2007年2月8日 407 原動機冷却装置の不具合 [トップページ](#) > [アフターサービス一覧](#) > [リコール関連情報](#) > 2007年2月8日 407 原動機冷却装置の不具合

リコール届出一覧表

不具合発生箇所

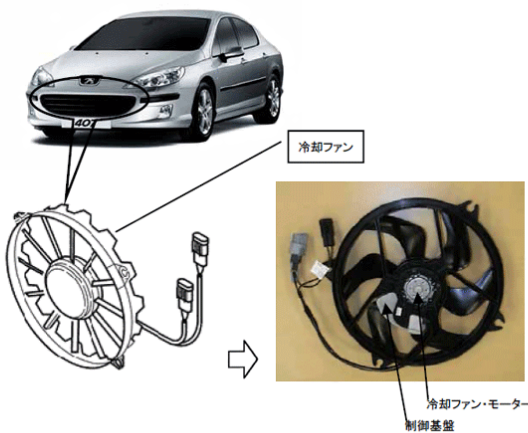
冷却ファンの制御基盤に不良品が組み付けられているため、冷却水温が上昇しても、冷却ファンのモーターに電流が流れず、冷却ファンが作動しないことがある。そのため、そのまま使用を続けると、エンジンがオーバーヒートする、又は、制御基盤が発熱し、最悪の場合、火災に至るおそれがある。

全車両、良品の制御基盤が組み付けられている冷却ファンと交換する。

対策実施済み車両には、冷却ファンのカバーの上部に黄色ペイントを塗布する。
